府民公募型安心・安全整備事業（既要望）技術審査一覧【京都市域】

府民公募型安心・安全整備事業

(府民提案型 < 既要望 >)

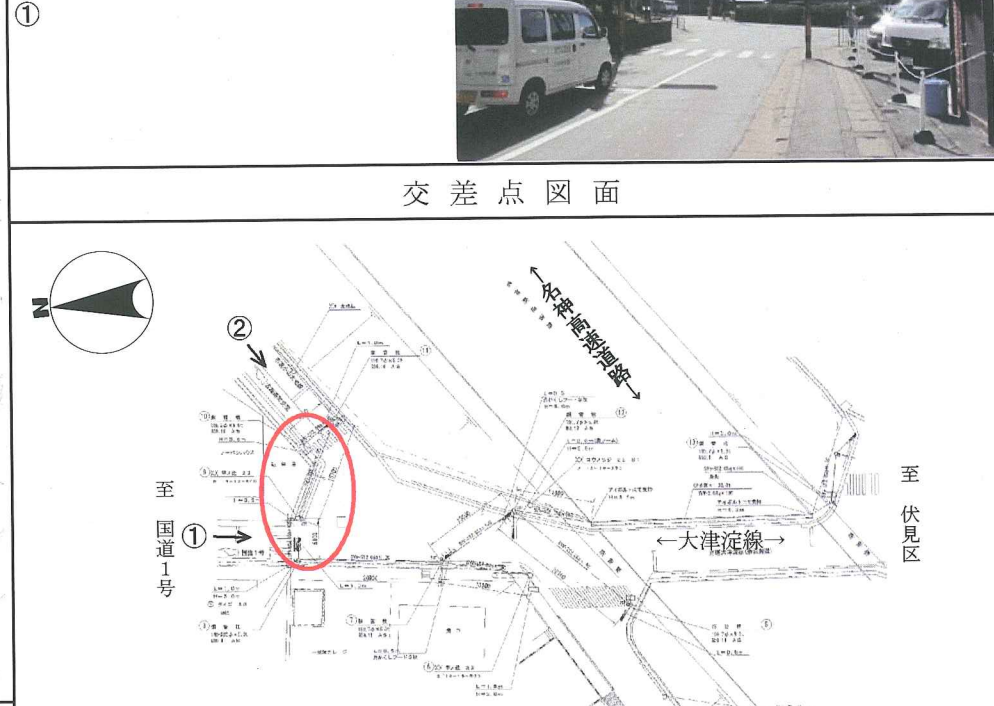
<p>整理番号</p>	<p>2</p>	<p>写真</p>	
<p>交通安全施設</p>	<p>信号機 (多現示化)</p>		
<p>所在地</p>	<p>南区上鳥羽勸進橋町 竹田街道久世橋交差点</p>		
<p>現在の状況</p>	<ul style="list-style-type: none"> ・ 交通量の多い幹線道路に位置する。 ・ 広幅員幹線道路同士の交差点 ・ 南北側には右折青矢信号が設置されている。 		
<p>要望内容</p>	<p>東西側にも右折青矢信号の設置を要望 (既要望)</p>		
<p>位置図</p>			
<p>対応案</p>	<p>要望のとおり実施する。</p>

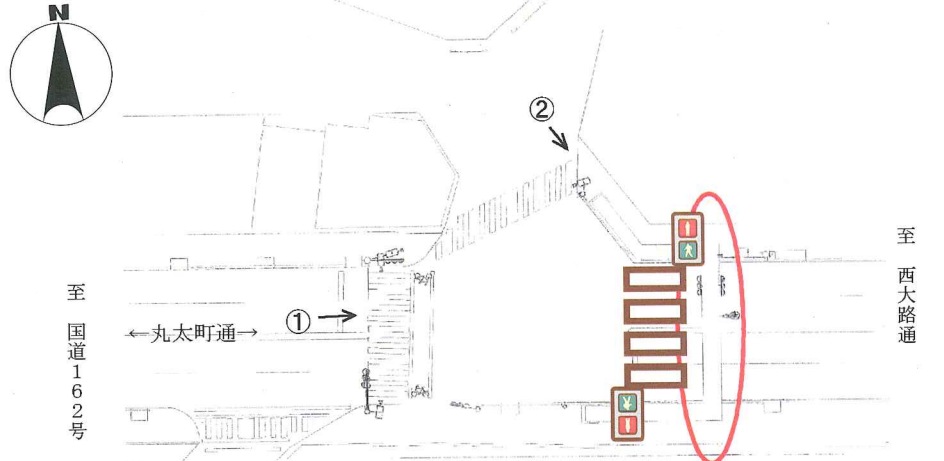
<p>整理番号</p>	<p>3</p>	<p>写真</p>	
<p>交通安全施設</p>	<p>信号機(移設)</p>		
<p>所在地</p>	<p>山科区大宅鳥井脇町 大津淀線名神ガード交差点</p>	<p>②</p>	
<p>現在の状況</p>	<ul style="list-style-type: none"> ・ 交通量の多い幹線道路に位置する。 ・ 名神高速の高架を挟んで2つの交差点がある。 ・ 北側部分を京都市が交差点改良中 	<p>①</p>	
<p>要望内容</p>	<p>歩道整備に併せて信号機の移設を要望 (既要望)</p>	<p>交差点図面</p>	
<p>位置図</p>			
<p>対応案</p>	<p>要望のとおり実施する。</p>
